SAS Beaune d'Allier Eolien Energie (03)

Réponse à avis MRAE N° 2024 ARA AP 1667 du 5 avril 2024

Septembre 2024

Réponse à l'avis MRAE pour le projet Beaune d'Allier Eolien Energie sur la commune de Beaune d'Allier (03)

FIGURE 2: HEURES D'EXPOSITION PAR AN – DUREE PROBABLE

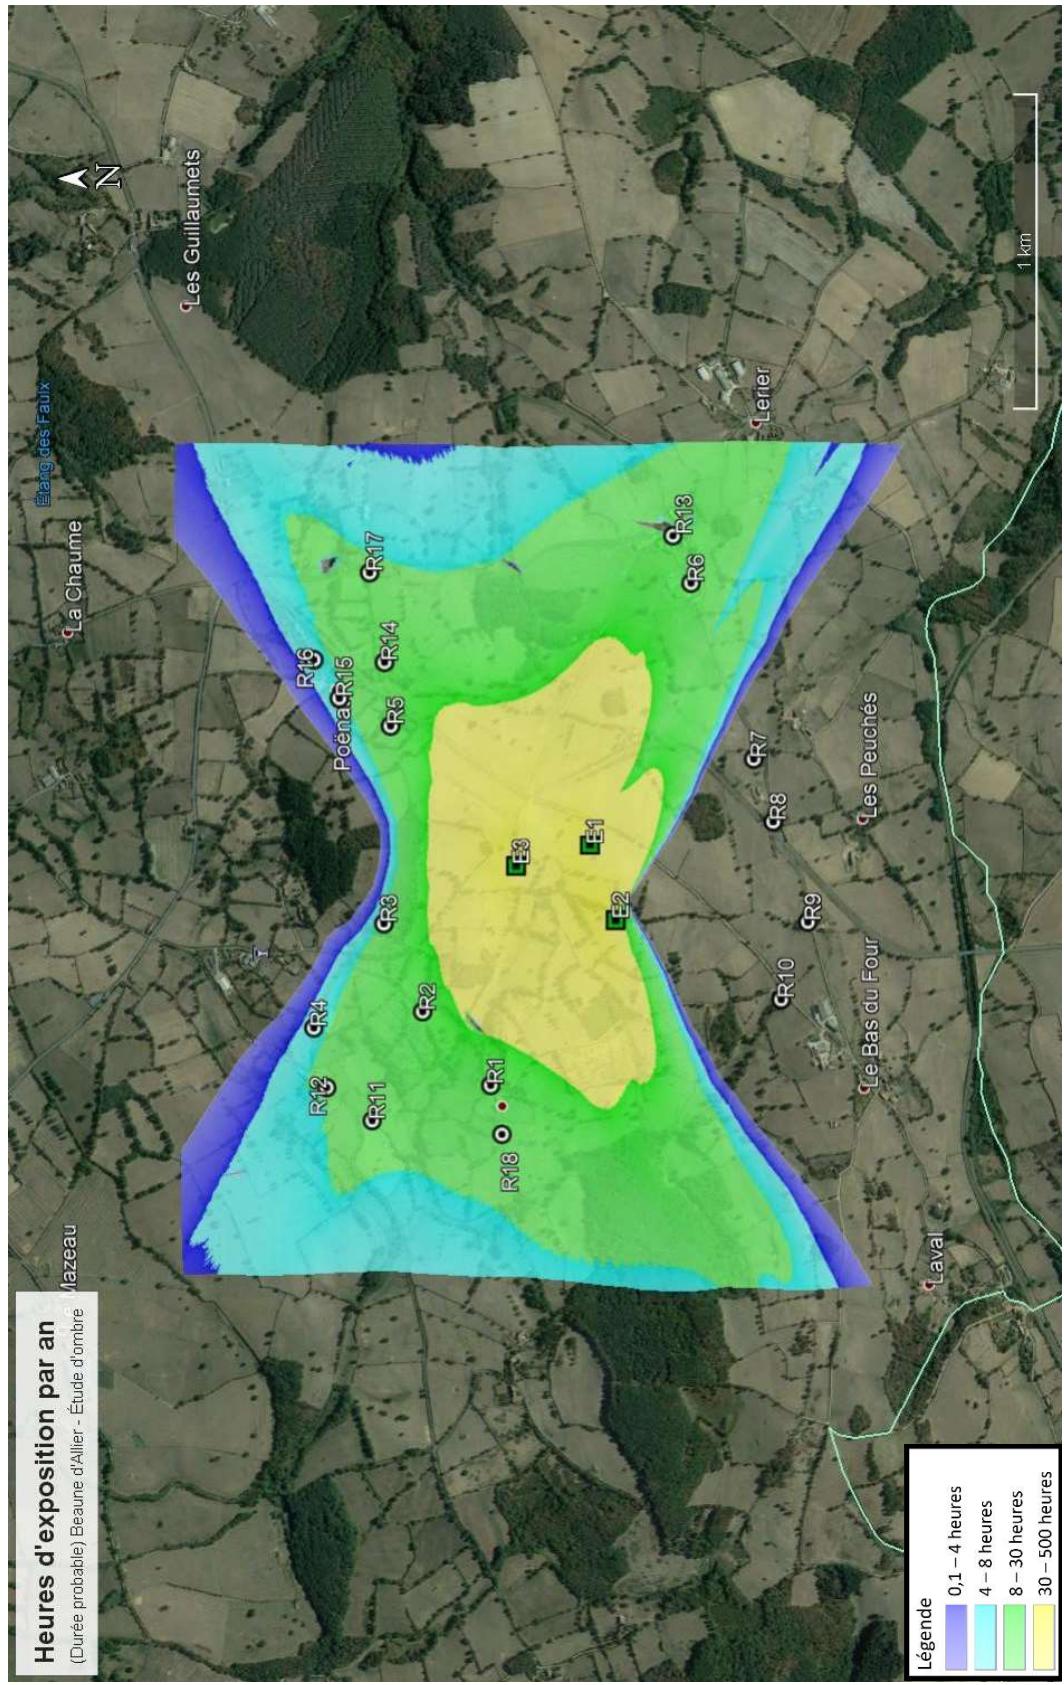
La problématique des ombres portées (ombre mouvante périodique créée par le passage régulier des pales devant le soleil, en période ensoleillée) n'est pas analysée dans le dossier. Elle aurait dû l'être au regard de la proximité de certaines habitations.

L'Autorité environnementale recommande de compléter le dossier avec une démonstration argumentée de l'absence d'impact des ombres portées sur les habitations les plus proches du projet.

Une étude des ombres portées a été réalisée lors d'une première étude d'impact projetant des éoliennes de 150m. Nous versons à l'instruction à titre indicatif cette étude en réponse à cette interrogation. Nous précisons que cette étude est très maximisante considérant que le gabarit simulé est de 150m, alors que le projet instruit est constitué d'éoliennes de 130m. Il n'avait pas été soulevé de sujet particulier au regard de cette étude. Ce document se trouve en partie B.

La **durée probable** d'exposition annuelle aux ombres clignotantes n'est pas supérieure à 30 heures par an ni supérieur à 30 minutes par jour pour toutes les habitations proches du site éolien.

Figure 6 : Diagnostic pédologique

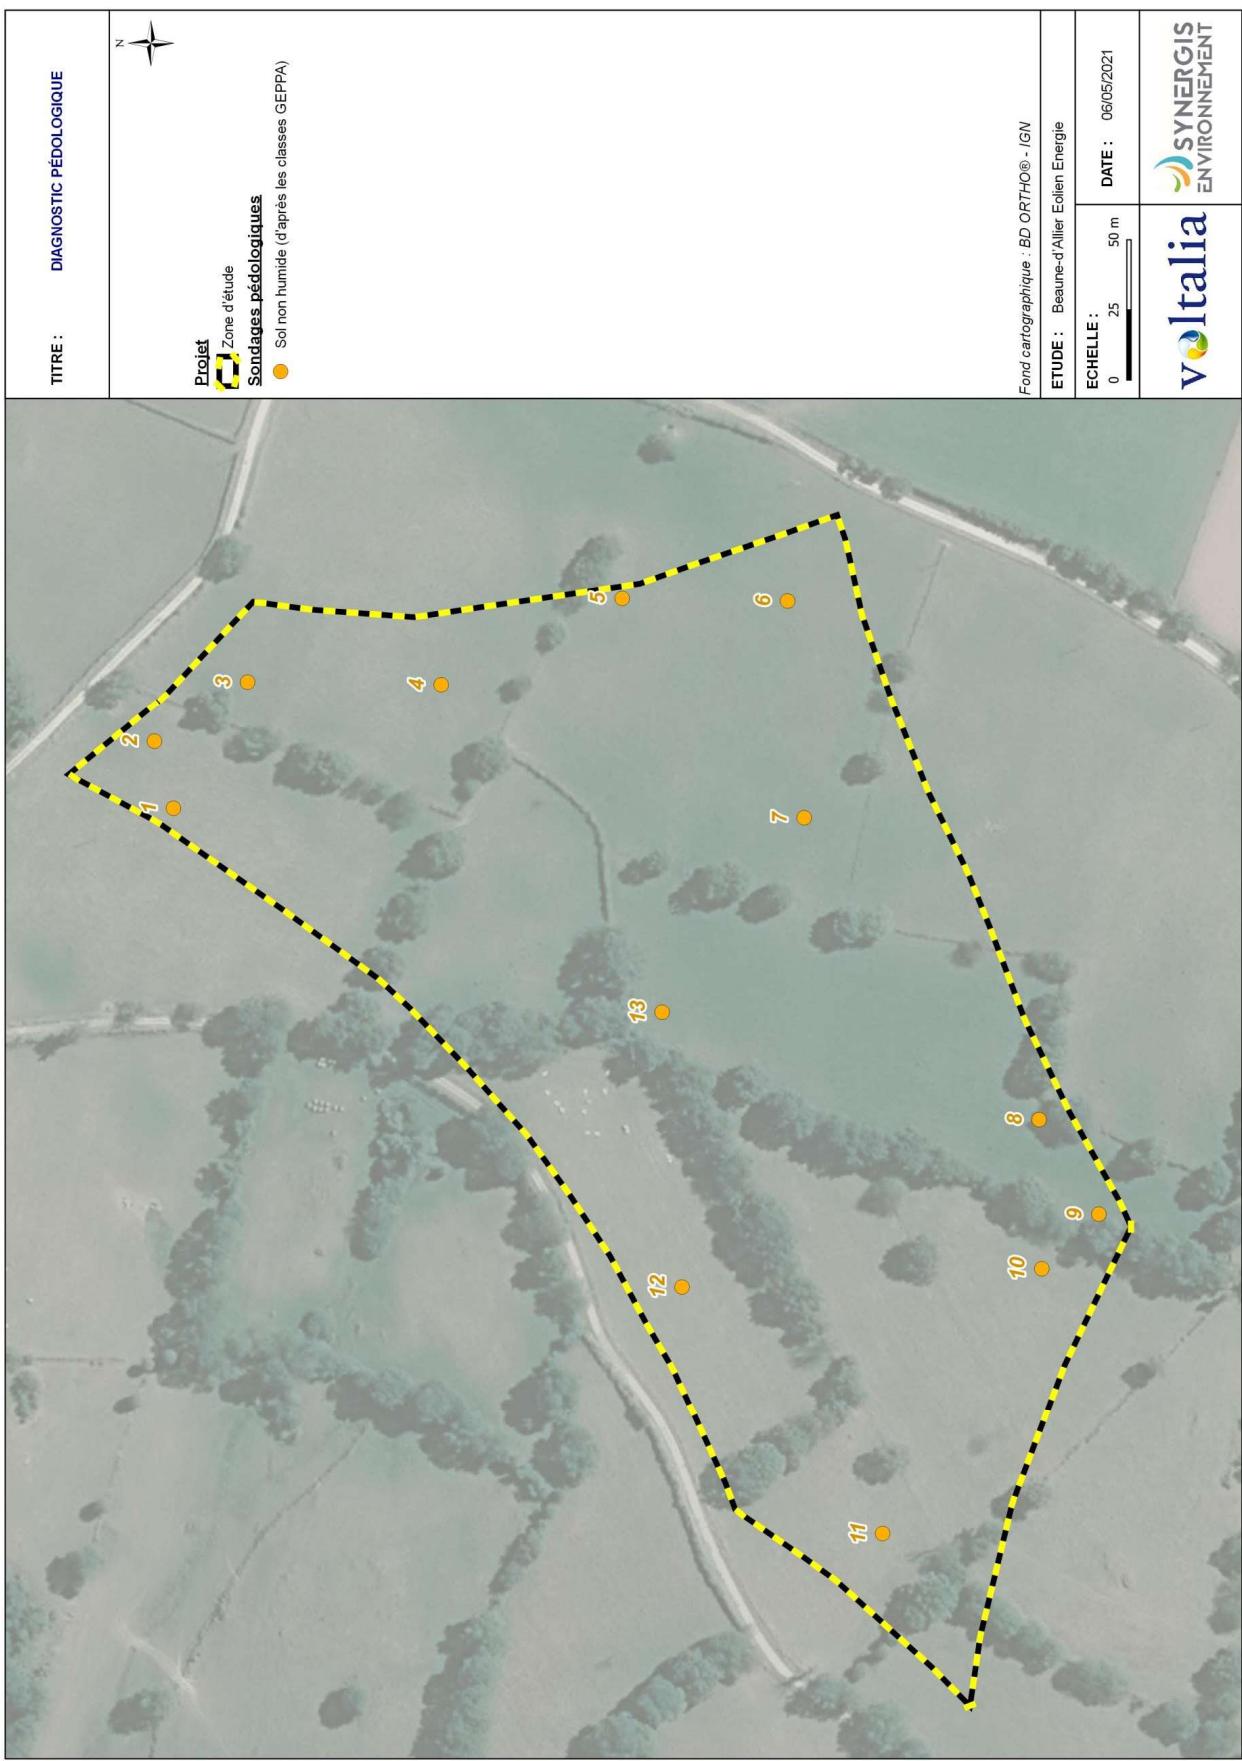
L'Autorité environnementale recommande de revoir la méthodologie d'identification des zones humides en réalisant, dès la présente étude d'impact, des sondages pédologiques afin de satisfaire à la législation en vigueur et de compléter l'étude des habitats naturels

Une campagne d'expertise pédologique a bien été réalisée dans le cadre du projet, dont l'ensemble du rapport est présenté en annexe du présent avis. Au total, 13 sondages pédologiques ont été réalisés sur la zone d'étude le 04 mai 2021. Les sondages effectués ont été repérés par GPS (précision au mètre) lors de la phase terrain.

Ils ont révélé la présence d'un sol limono sableux, non calcaire, comportant peu d'éléments grossiers et aucune trace d'hydromorphie.

Aucune zone humide n'a été inventoriée sur la zone d'étude.

Aucune zone humide n'a été inventoriée sur la zone d'étude (voir carte page suivante).
